玄海原子力発電所
2号炉 廃止措置計画認可申請書及び
1号炉 廃止措置計画変更認可申請書について
(審査会合における指摘事項の回答)

令和 2 年 1 月 1 4 日
九州電力株式会社

令和元年11月14日の審査会合における指摘事項の回答

指摘事項 1

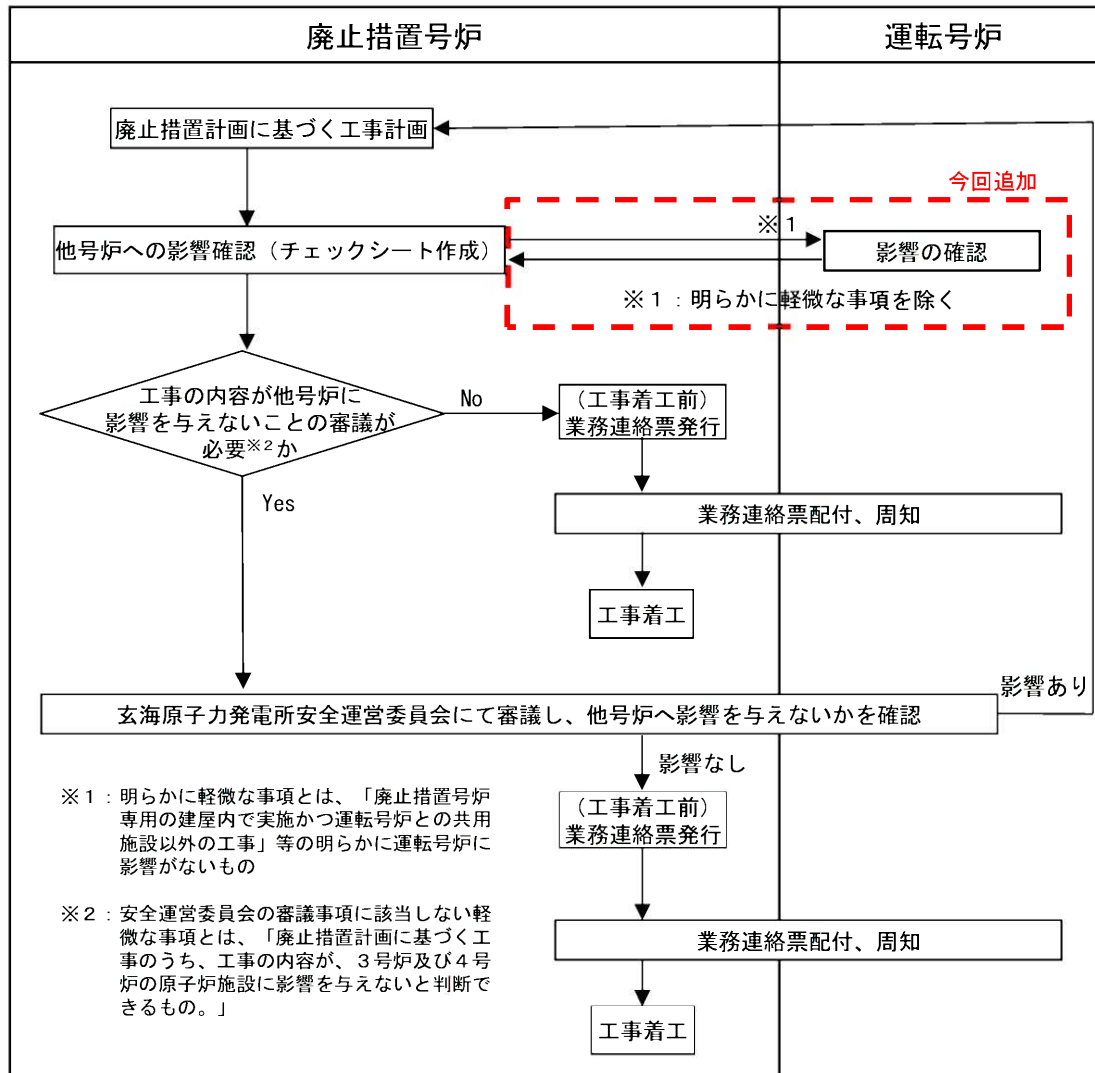
玄海 1、2号炉の廃止措置に関連した工事が玄海 3、4号炉の運転に影響を与えないことを確認する運用において、工事担当の確認だけでなく、運転担当の確認について、下部規定を含めた運用の詳細を説明すること。

廃止措置計画に基づく工事について、工事実施時には以下に示す確認を行うことを社内規定に定めている。

- ①廃止措置計画に基づく工事が運転号炉の運転に必要な施設の機能に影響を与えないことを「他号炉への影響確認チェックシート」により確認する。
- ②さらに、廃止措置に基づく工事が運転号炉に影響を与えないことの確認については、保安規定に定めたとおり、あらかじめ運営委員会において定めた軽微な事項を除き、運転号炉及び廃止措置号炉で構成する「玄海原子力発電所安全運営委員会」で審議する。
- ③また、工事着工前に、廃止措置号炉及び運転号炉に工事の実施及び工事内容を周知する。

今回のご指摘を踏まえて、工事の事前確認段階で工事担当の確認だけでなく、運転担当も確認する方針とする。
